RELATÓRIO PRELIMINAR DE ACOMPANHAMENTO DE EDITAL

Nº 2021/04792

Edital de Licitação da Concorrência Pública nº 03/SMSUB/COGEL/2021

O objeto da licitação é o registro de preços para a prestação de serviços de pavimentação de calçadas na cidade de São Paulo, inseridas no Plano Emergencial de Calçadas - PEC - 2019, submetidas exclusivamente ao tráfego de pedestres ou tráfego leve de veículos, quando da entrada dos mesmos junto aos lotes e o valor estimado para o registro de preços é R\$ 320.960.654,19 para os 11 agrupamentos, conforme consta do Edital (Peça 04).

Figura 1 – Espessuras típicas de passeios para utilização de pedestres (espessura final do concreto 7 cm)

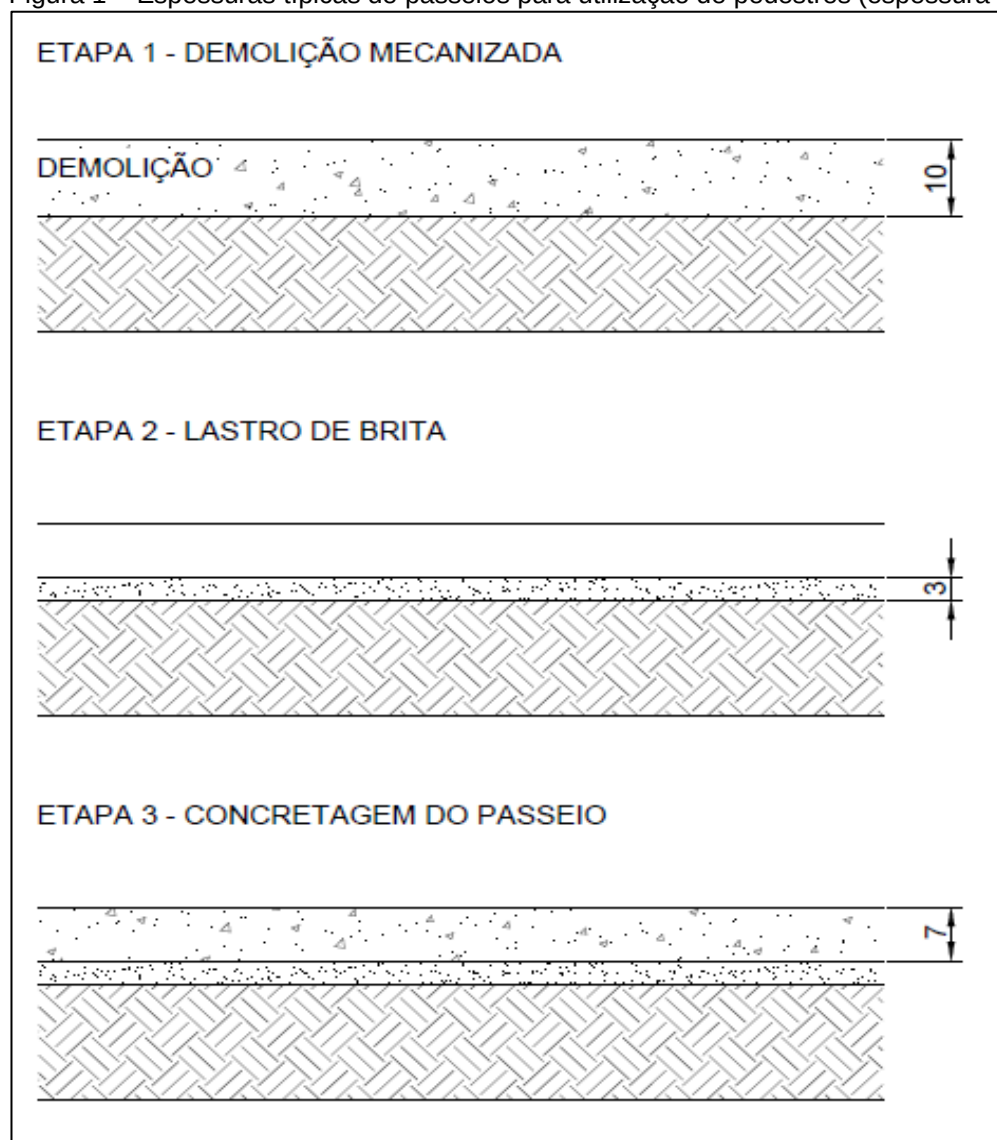
Tendo em vista que existem duas espessuras de passeios, também existem duas espessuras para a escavação da caixa, que pode ser de 10 cm (7 cm de concreto mais 3 cm de brita) ou de 14 cm (10 cm de concreto mais 4 cm de brita), dependendo do tipo de passeio a ser implantado.

Em ambos os casos a espessura do passeio existente a ser demolido raramente supera 10 cm, portanto, para passeios com caixas de 14 cm, a demolição mecanizada deve ser limitada a 10 cm e o restante deve ser remunerado como escavação mecanizada de solo (não como escavação manual), conforme detalhado nas Figuras 1 e 2.

A definição da espessura de demolição e de escavação mecanizada complementar (itens de serviço 02-50-05, 02-50-06 e 01-03-03) deve ser tratada no edital de forma precisa, com o intuito de evitar desperdícios e prejuízo ao erário, face à dificuldade de verificação da efetiva espessura de demolição pelos responsáveis pela fiscalização do contrato.

Diante do exposto, conclui-se que o edital deve conter definição única e precisa das características e das camadas do passeio, em consonância com as tabelas da Siurb, sendo necessário também estabelecer cláusula vedando a remuneração de espessura de concreto, lastro de brita, demolição e escavação superiores aos valores estabelecidos no edital.

Figura 3 – Etapas típicas de escavação manual e envelopamento do tubo em passeios

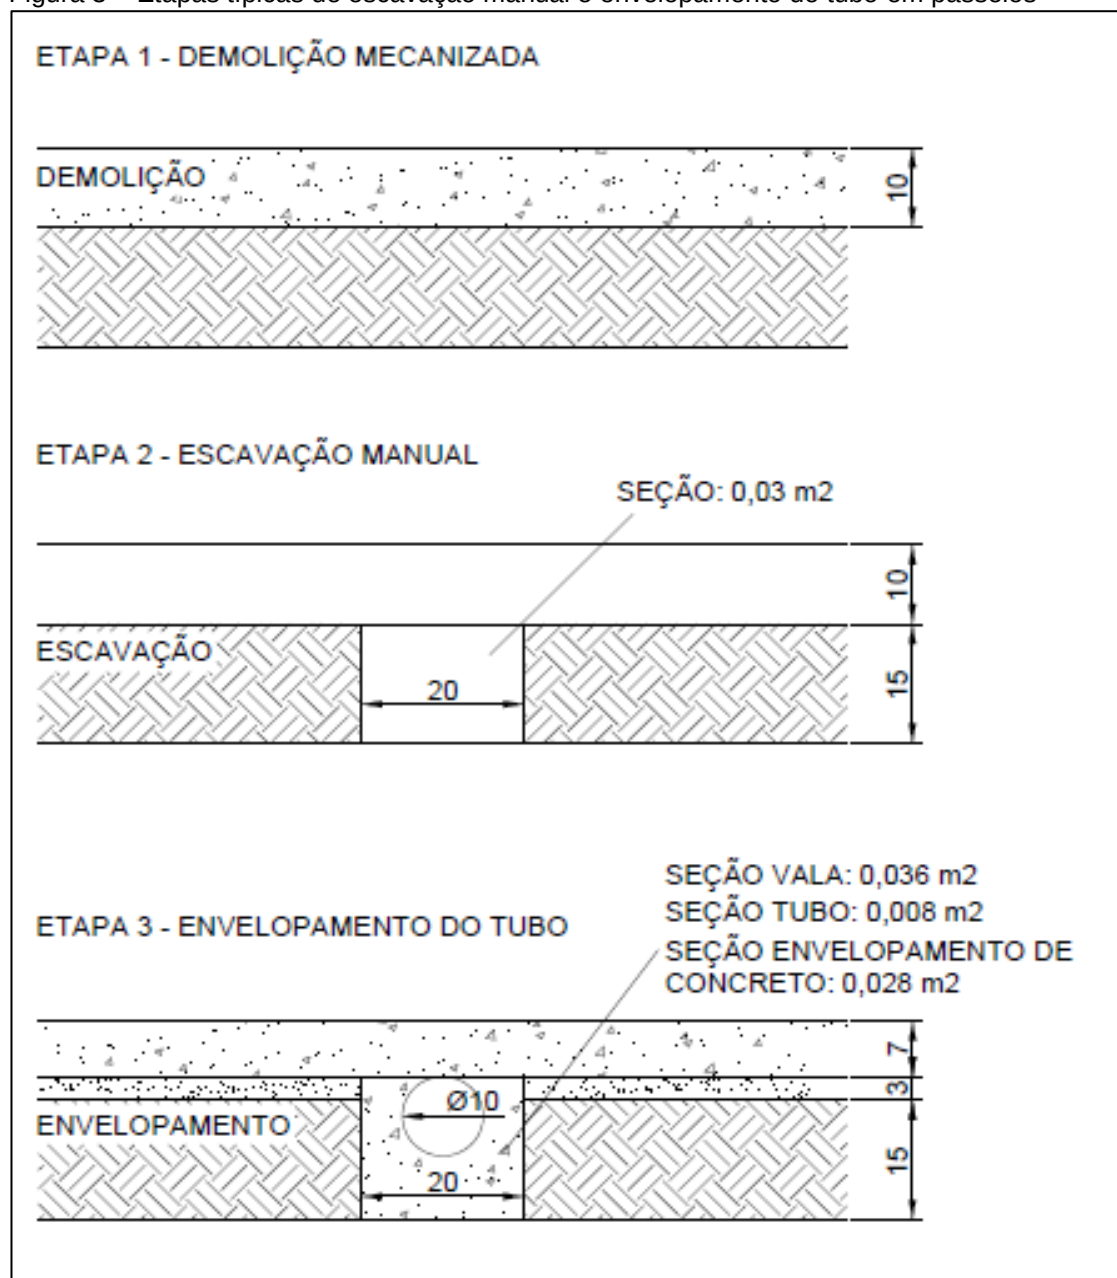
Conforme detalhado no item **3.3.3.9**, as quantidades estimadas para os itens de escavação manual e envelopamento de dutos foram superdimensionadas e poderão ocasionar prejuízo ao erário quando da execução dos contratos.

A ausência de definição precisa das dimensões da escavação manual e do envelopamento (itens de serviço 04-01-00 e 10-01-98) em contratos dessa natureza representa considerável risco de prejuízo ao erário, conforme observado anteriormente em contratos da SMSUB tratados nos TCs 72.003.277/14-90, 72.000.605/15-32, 72.001.976/15-50, 72.002.167/15-38, 72.002.168/15-09 e 72.002.170/15-42.

Tendo em vista que o cobrimento mínimo recomendável para o envelopamento é de 5 cm (item 10.5.f do Anexo I – Termo de Referência) e que sua execução é padronizada, faz-se necessário que o edital contenha definição precisa das dimensões para execução e remuneração desses serviços e estabeleça cláusula vedando remuneração superior aos valores constantes no edital (vide Figura 3).

Diante do exposto, conclui-se que o edital deve conter definição precisa das dimensões para execução e remuneração dos serviços de escavação manual de vala e envelopamento dos dutos e estabeleça cláusula vedando remuneração superior aos valores constantes no edital.
